제144회 임시회

- 2009년도 행정사무조사 -

# 지적 및 개선요구사항 처리결과

경 제 건 설 국

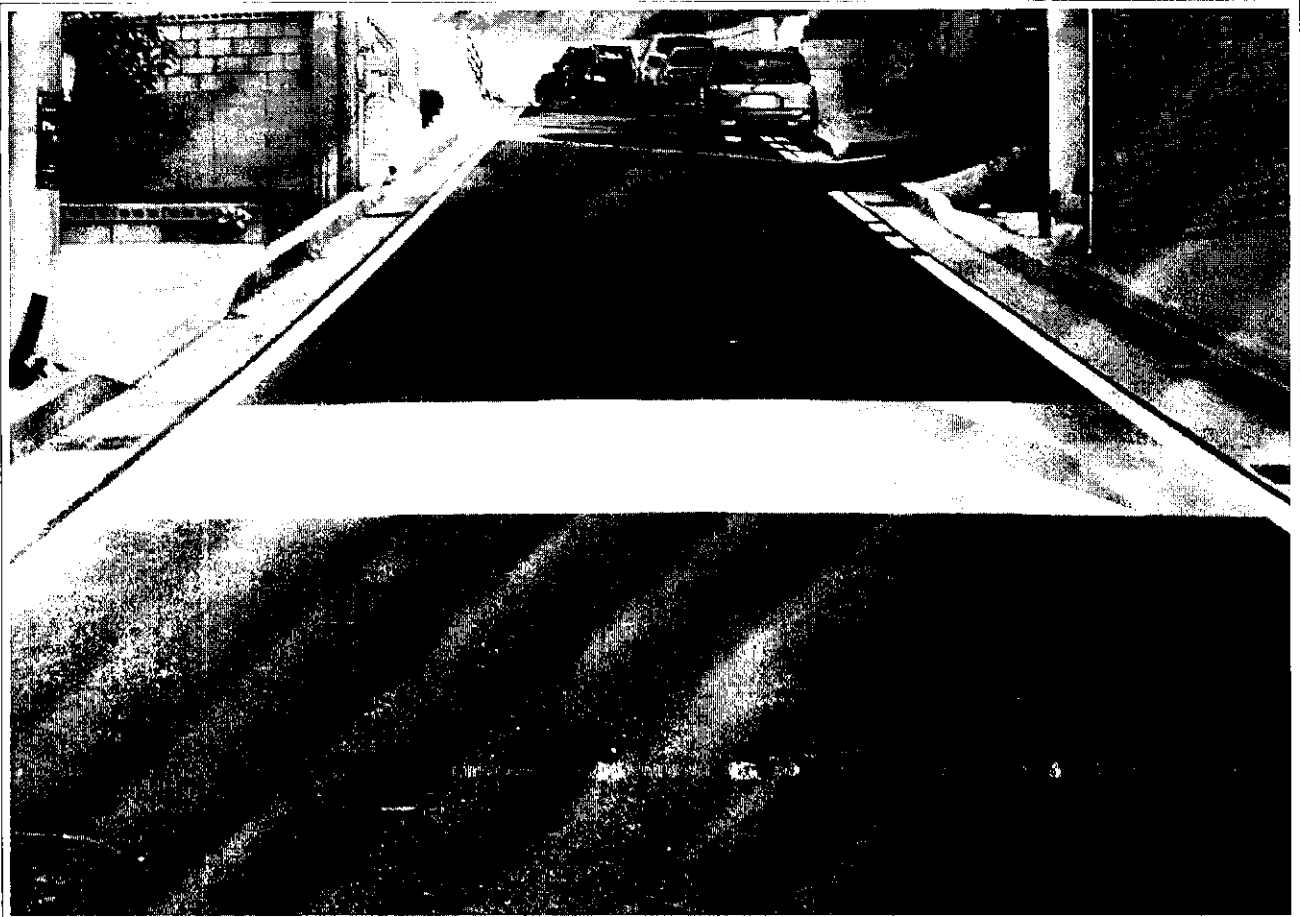
구분	시정	회 기	141회	처리부서	지역개발과	처리결과	향후추진
<div>□ 지적 및 개선요구사항</div> <div> <ul style="list-style-type: none"> <li>○ 터미널 ~ 황실장간 도로구간 도시계획변경 <ul style="list-style-type: none"> <li>• 터미널~황실장간 도로구간을 하이마트 뒤 신규예정아파트 앞 도로와 로폭이 동일하게(15m) 하고 교량이 설치될 수 있도록 도시계획에 반영 조치하기 바람</li> </ul> </li> </ul> </div> <div>□ 처리결과 또는 향후 조치계획</div> <div> <ul style="list-style-type: none"> <li>○ 도로현황 <ul style="list-style-type: none"> <li>• 시설명 : 도로(중로3-1)</li> <li>• 규 모 : L=831m, B=12m</li> <li>• 최초결정일 : 건설부 고시 제1976-39('76.3.27)</li> </ul> </li> <li>○ 향후 조치계획 <ul style="list-style-type: none"> <li>• 도시관리계획 재정비 추진 중으로, 재정비(안) 내용에 포함하여 종합적으로 검토하여 추진</li> </ul> </li> </ul> </div>
